Keuringsverslag van een elektrische laagspanning- en zeer lage spanningsinstallatie

NIET CONFORM

Straatnaam Oude Zoerlebaan
Huisnummer 114
Busnummer
Postcode 2260
Gemeente WESTERLO
Land België

Controlebezoek van een oude huishoudelijke elektrische installatie van een wooneenheid bij verkoop op vraag van de verkoper volgens (KB 08/09/2019) - AREI Boek 1- 8.4.2. en 8.2.1. en 4.2.4.3.

Afbeelding schakel- en verdeelbord:

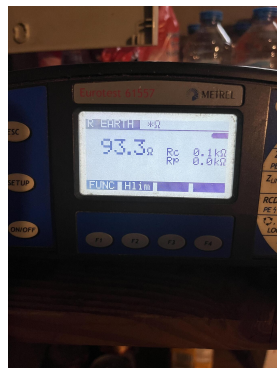
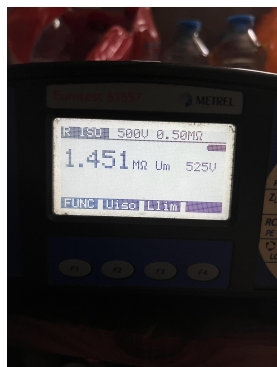
12.03 De continuïteit van equipotentiaalverbindingen en/of beschermingsgeleiders zijn niet gewaarborgd. (Boek 1 Onderafdeling 5.3.5.3.G. en 5.4.3.5)

14.08 De beschermingsgeleiders zijn niet verdeeld over de ganse installatie. (Boek 1 Onderafdeling 5.3.5.3.G. en 5.4.3.1.)

15.01 De aanduiding van de stroomkringen en/of apparatuur, aansluitklemmen, enz dient aangebracht of vervolledigd te worden. (Boek 1 Onderafdeling 3.1.3.1. en 3.1.3.3.A. en 5.1.6.1)

15.10 De genaakbare, naakte onder spanning staande delen zijn onvoldoende afgeschermd. (Boek 1 Afdeling 5.1.4. en 4.2.2.3.)

15.14 De nominale spanning dient duidelijk vermeld te worden op een oordeelkundig gekozen plaats. (Boek 1 Onderafdeling 3.1.3.3.)

17.01 De smeltzekeringhouders of houders van kleine vermogensschakelaars met pennen met een sectie kleiner dan 10mm² zijn niet voorzien van kalibreerelementen. (Boek 1 Onderafdeling 5.3.5.5.A.)

18.14 Elektrische leidingen zijn niet ingevoerd, zodat een continue bescherming verzekerd is. (Boek 1 Onderafdeling 5.2.6.1.)

18.21 Kabeldoorvoeren uit te voeren met wartels of gelijkwaardig bescherming. (Boek 1 Onderafdeling 5.2.6.1.)
